**AVIS RELATIF À LA PROTECTION
CONTRE LES EVENTUELS EFFETS NOCIFS ET NUISANCES
PROVOQUÉS PAR LES RAYONNEMENTS NON IONISANTS
GÉNÉRÉS PAR DES ANTENNES ÉMETTRICES STATIONNAIRES**

Commune : HAMOIR - Exploitant : TELENET GROUP

Référence exploitant : LX6194A

Rapport n° 1727 / 2025

Figure 1 : Vue en plan des lieux de séjour et des points de contrôle

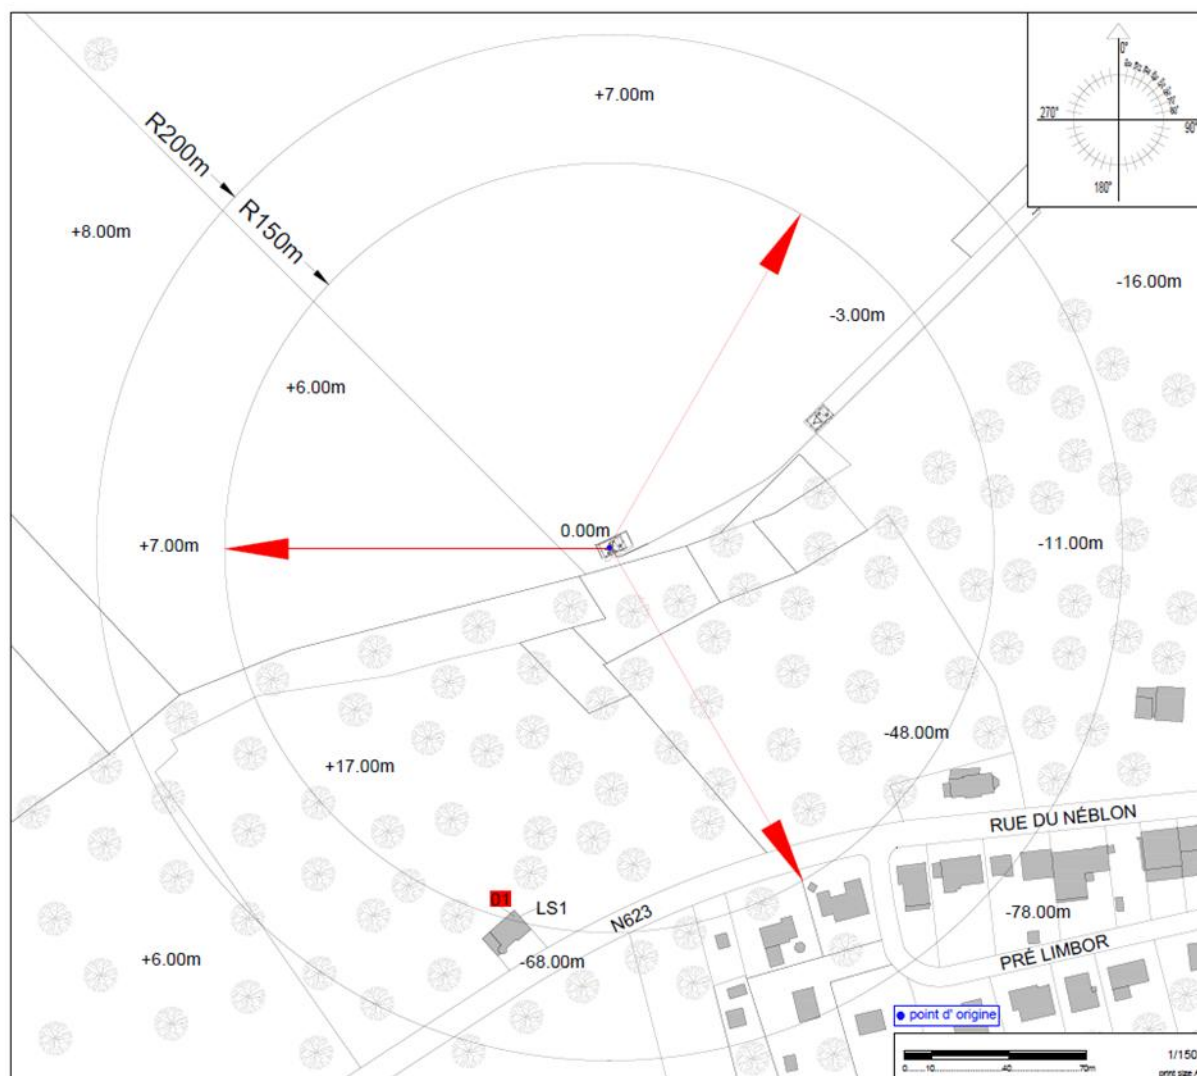
- le numéro du point de contrôle repris sur un des plans de la figure 1;
- le numéro du LS dans lequel se trouve le point de contrôle de la 1^{ère} colonne ;
- l'atténuation d'obstacle prise en compte pour le calcul de l'indice d'exposition dans le LS ;
- le résultat du calcul de l'indice d'exposition.

N° point de contrôle	LS	Atténuation (dB)	Indice d'exposition relatif à la limite par installation IE_i
1	LS1	3,0	0,001

En ce qui concerne les antennes de l'installation mentionnées dans le tableau 1, la distance maximale à laquelle la limite pourrait être atteinte, à l'extérieur, est égale à 91,2 m. S'il n'y a pas de LS à une distance inférieure, les antennes respectent forcément la limite d'immission.

Dans le cas des LS situés à l'intérieur des bâtiments, une atténuation d'obstacle est prise en compte et il en résulte que la distance maximale à laquelle la limite pourrait être atteinte se réduit à 64,9 m.

Figure 2 : Vue en plan des installations d'antennes dans un rayon de 300 mètres autour de l'installation faisant l'objet de la demande d'avis

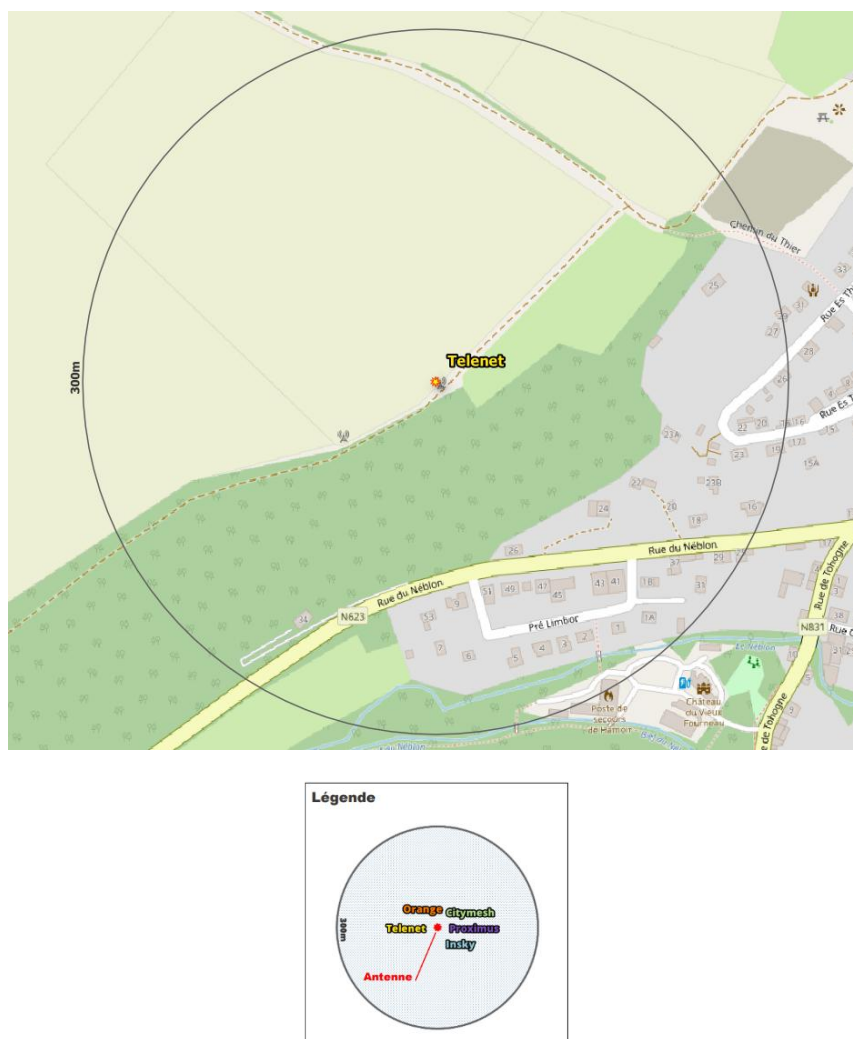
Le plan en projection verticale de la figure 2 indique la localisation des installations d'antennes émettrices stationnaires visées par le décret et situées dans un rayon de 300 mètres autour de l'installation référencée dans le paragraphe 2 et localisée au centre du cercle. Les données de localisation de ces antennes et les avis correspondant sont accessibles via le cadastre en ligne des antennes émettrices stationnaires⁸. Les installations prises en compte dans l'évaluation du respect de la limite cumulative sont les installations d'antennes émettrices déclarées en service par l'exploitant à la date du présent avis, à l'exception de l'installation référencée dans le paragraphe 2 et éventuellement d'autres installations ayant fait l'objet d'une demande d'avis à la même date et qui sont situées à l'intérieur de la zone de 300 mètres de rayon.

Compte tenu des considérations ci-dessus, il apparaît que l'intensité du rayonnement électromagnétique généré, dans les lieux de séjour situés dans un rayon de 300 mètres autour de l'installation référencée dans le paragraphe 2, par l'ensemble des antennes émettrices stationnaires de l'ensemble des exploitants du même site d'antennes émettrices stationnaires respecte la limite fixée à l'article 4, § 2 du décret.
